会議後コメント集修正版(資料1-4)

対象規格	JIS M 8210-1 鉄鉱石-コバルト定量方法- 第1部:2-ニトロソ-1-ナフトール抽出分離吸光度法
------	--

対象規格	JIS M 8210-2 鉄鉱石-コバルト定量方法-第2部:原子吸光分析法
------	---------------------------------------

対象規格	JIS M 8211 鉄鉱石-化合物方法-カールフイッシャー滴定法
------	-----------------------------------

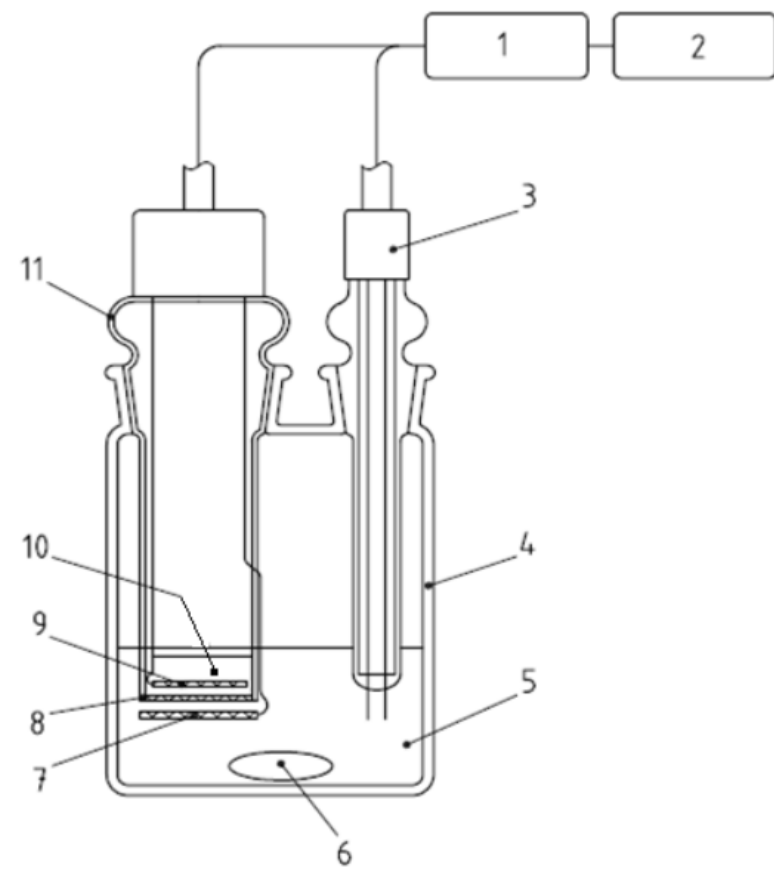
三者委員会	2023/2/22	10	東理大	田中	7.6	b) 図4	te	「10:陰極液」の矢印の先端が、「5:陽極液」面を指しています。(伸ばす必要あり。)		採用	欄外のように、図を修正致します。	採用	
三者委員会	2023/2/22	11	JSA	堤	7.8		ed	JISでは、「回転速度が可変であり、回転子は、化学的に不活性なもの。」を追加したと思いますので、点線を下線とともに、対比表に記載すべきでは？		採用	本文に点線の下線を施します。対比表は、c)を追加とし、d)は「JISは、装置の実態を考慮して追加して規定している。」とします。	採用	
三者委員会	2023/2/22	12	JSA	堤	7.9		ed	JISでは、ビュレットの容量に50 mLを追加したので、点線を下線とともに、対比表に記載すべきでは？		採用	本文に点線の下線を施します。対比表は、c)を追加とし、d)は「JISは、国内の実態を考慮して、“50 mL”を追加して規定している。」とします。	採用	
三者委員会	2023/2/22	13	JSA	堤	7.9			【質問】「試薬溶液の変質を防止するため、着色ガラス製又は遮光カバーを用いるとよい。」と規定していますが、この規定は、対応国際規格で引用しているISO 385で規定しているのでしょうか？		回答	対応国際規格では規定しておりません。本文に点線の下線を施します。対比表は、c)を追加とし、d)は「JISは、実態を考慮して追加して規定している。」とします。	採用	
三者委員会	2023/2/22	14	東理大	田中	9.2.2	e) 2)	ed	“次による。”を削除		採用		採用	
三者委員会	2023/2/22	15	東理大	田中	9.2.3	b)	ed	引用する細別符号の間違い	9.2.2 b)による。 → 9.2.2 a)による。	採用		採用	
三者委員会	2023/2/22	16	東理大	田中	JA	6.2 d)欄	ed	平仮名に変更	使用して良いことを → 使用してよいことを	採用		採用	
三者委員会	2023/2/22	17	東理大	田中	JA	6.3 d)欄	ed	平仮名に変更	使用して良いことを → 使用してよいことを	採用		採用
